# SEUIL SUD-OUEST LACHINE-EST

PPU DE L'ÉCOQUARTIER DE LACHINE-EST

DÉVELOPPEMENT  
ATELIER AP INC.

PRÉSENTATION D'OPINION  
5 MAI 2022

#### SECTEUR 09-T8:

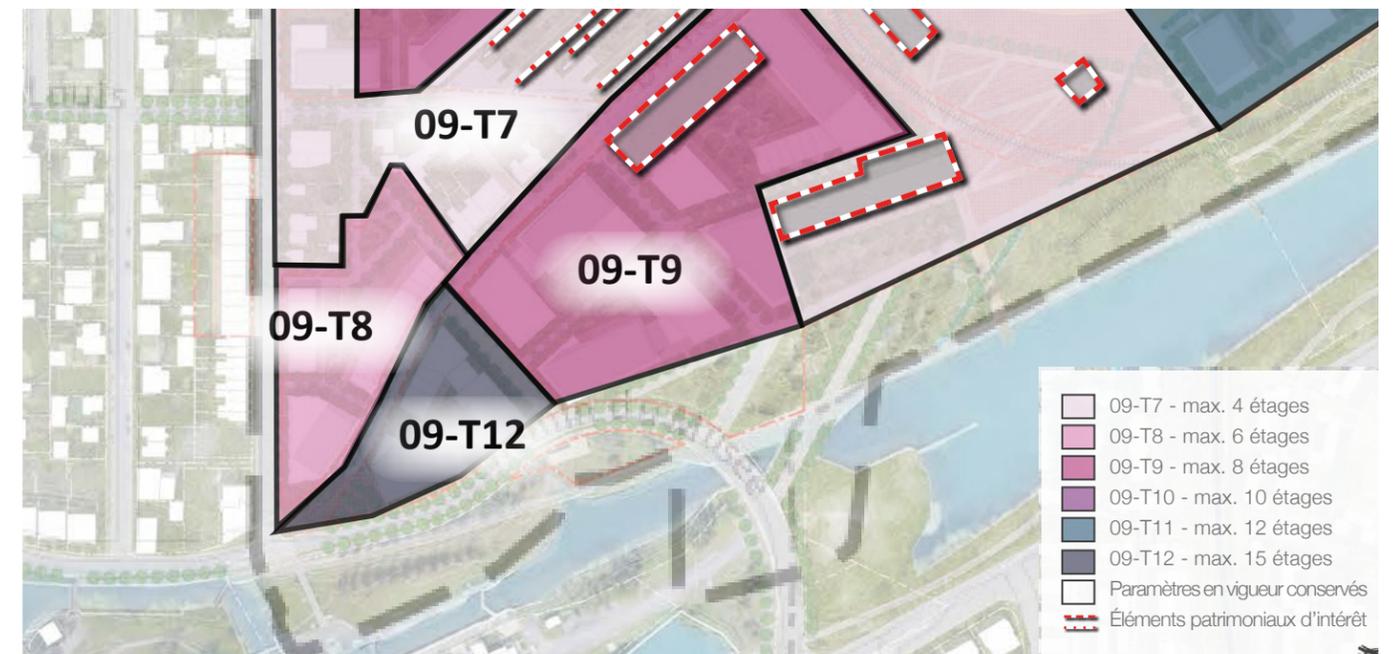
Le premier aspect réglementaire concerne les hauteurs projetées pour le lot 2 où le maximum autorisé est de 6 étages (secteur O9-T8). Dans notre proposition, nous présentons des hauteurs maximales de 12 étages pour ce lot. Cette hauteur de 12 étages se retrouve uniquement sur le bâtiment qui borde au nord la place publique et se justifie pour marquer l'entrée de quartier, encadrer harmonieusement la place publique et densifier intelligemment le secteur afin d'assurer la création d'un véritable milieu de vie.

Si nous prenons simplement l'exemple des hauteurs qui encadrent la place publique proposées par le plan d'ensemble du projet de PPU, on remarque une grande différence de niveau avec au nord un bâtiment de 6 étages et, à l'est, un bâtiment de 15 étages, créant ainsi un grand déséquilibre. Cependant, autoriser une hauteur de 12 étages aux abords de la place publique viendrait contrer ce déséquilibre.

Par conséquent, étendre le secteur O9-T12 qui couvre le lot 1 et qui permet une hauteur maximale de 15 étages jusqu'au nord de la place publique

Pour ce qui est du reste du lot 2, nous suggérons d'augmenter la hauteur maximale à 8 étages en lui attribuant le secteur 09-T9 dans le but de mettre de l'avant son plein potentiel en optimisant sa densité. Cette nouvelle attribution assurera une meilleure harmonisation et intégration des densités sur l'ensemble du secteur, et la gradation avec les hauteurs des secteurs voisins serait, par conséquent, plus douce.
